Opposizione:

al Progetto definitivo per la sistemazione viaria Via Ciani – Via Sonvico nei Comuni di Canobbio, Lugano e Porza, in pubblicazione dal 9 ottobre al 7 novembre 2017.

2. Planimetria

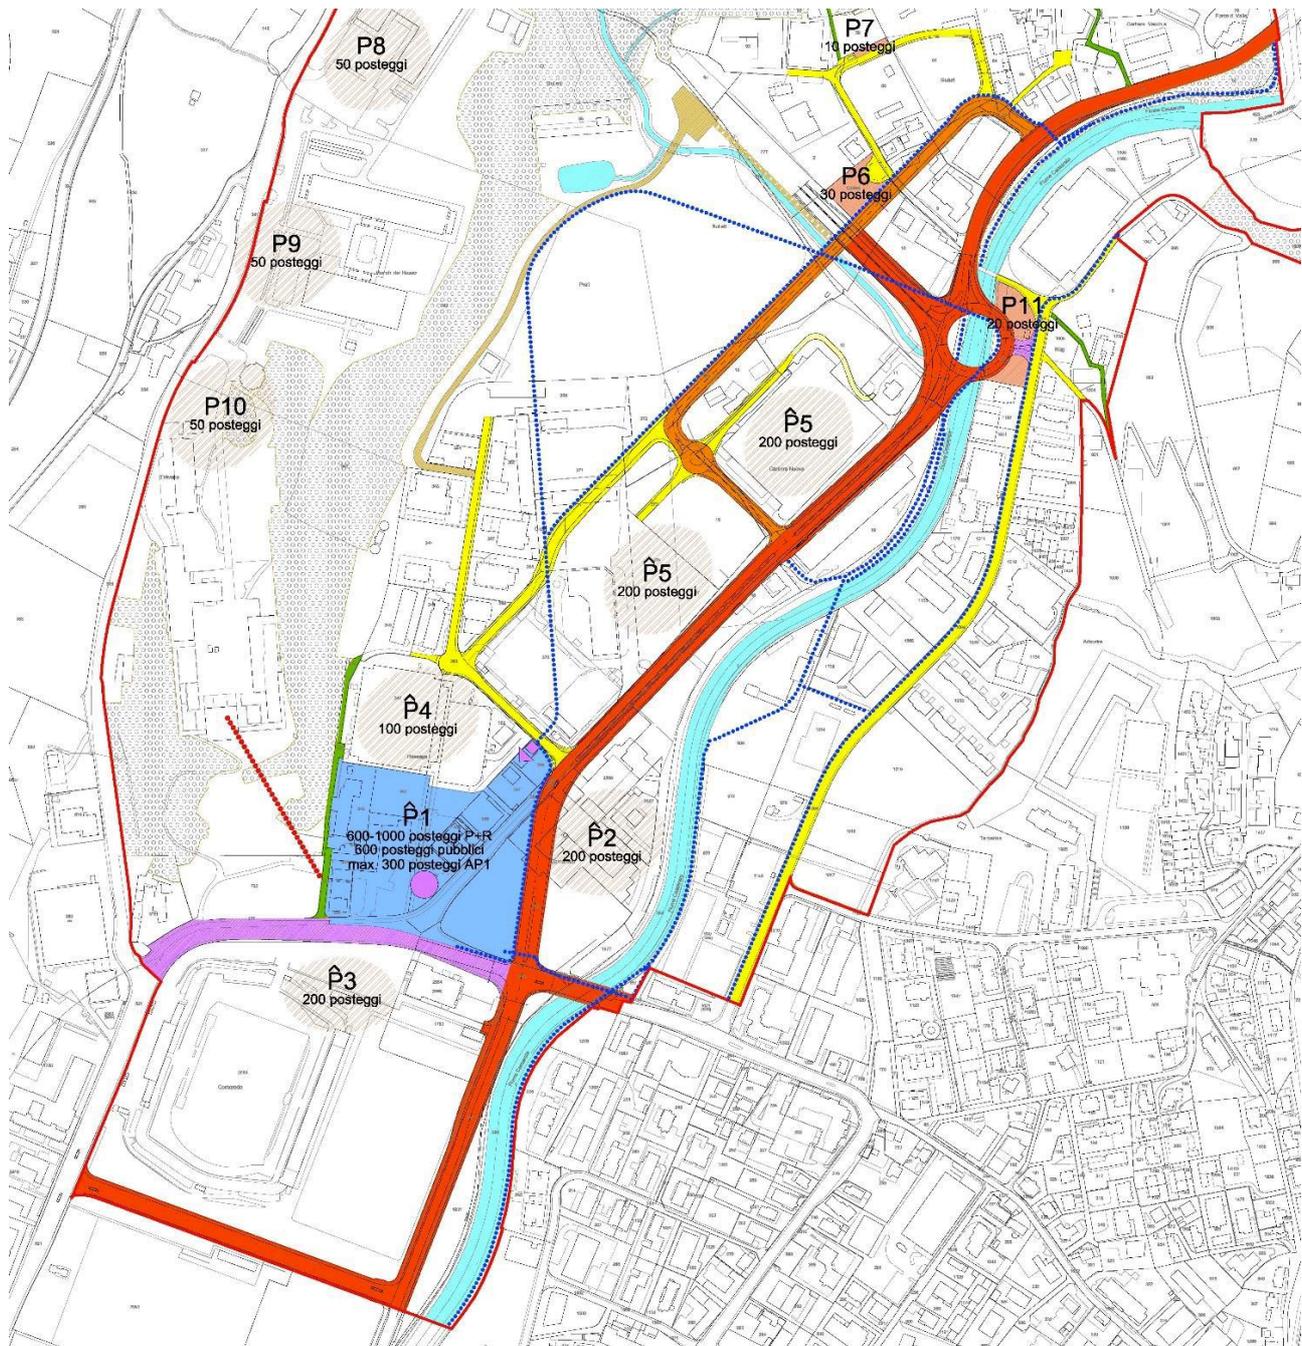
Con la presente opposizione chiediamo la modifica dei piani per quelle parti che sono in conflitto con gli interessi che noi difendiamo e che riteniamo prevalenti.

Contestiamo essenzialmente due elementi:

- la grande rotonda sul fiume Cassarate, perché deturpa il paesaggio fluviale e rovina il disegno di “raggio verde” sul Cassarate, struttura fondamentale per lo sviluppo urbano luganese.
- La via Stadio, nuova strada cantonale, perché taglia in due la grande proprietà comunale (dove oggi sono insediati gli impianti sportivi), danneggia il patrimonio pubblico e porta inquinamento, rumori e molestie in un’area sensibile con grande potenziale di sviluppo.

Disegno di Tita Carloni (2005), Una bella rotonda sul Cassarate, Pathopolis pag.117, Edizioni Casagrande.

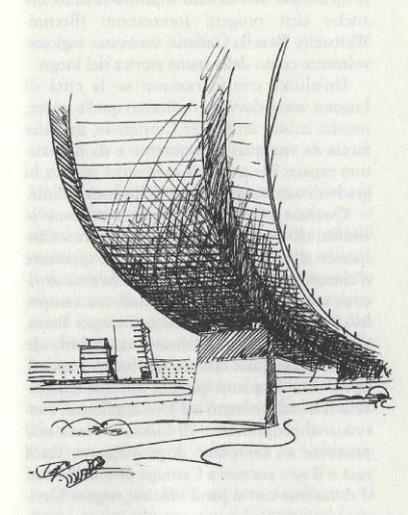
L'opera sarà visibile da tutte le alture circostanti, anche da grande distanza, e bollerà il paesaggio urbano con un marchio tutt'altro che urbano, inaccettabile soprattutto perché ingiustificato (come vedremo in seguito). Si tratta, a nostro parere, di un intervento che deturpa il paesaggio in modo insostenibile.

Aveva perfettamente ragione l'agenzia NQC quando nel 2014 sosteneva che il progetto è "eccessivamente generoso", senza "carattere urbano" e non "coordinato con il progetto di riqualifica del fiume Cassarate".

Lascia allibiti la chiusura al dialogo della risposta del Dipartimento del territorio¹ del 14 giugno scorso. È davvero difficile credere che una rotonda dal diametro di 61 metri sopra e sulle rive del Cassarate possa essere compatibile con un progetto di sistemazione del fiume – sembra piuttosto "sistamarlo" in tutt'altra accezione semantica. Né alberi ai lati e al centro di via Stadio mitigano realmente l'impatto di una strada a quattro corsie o bastano a darle un carattere urbano.
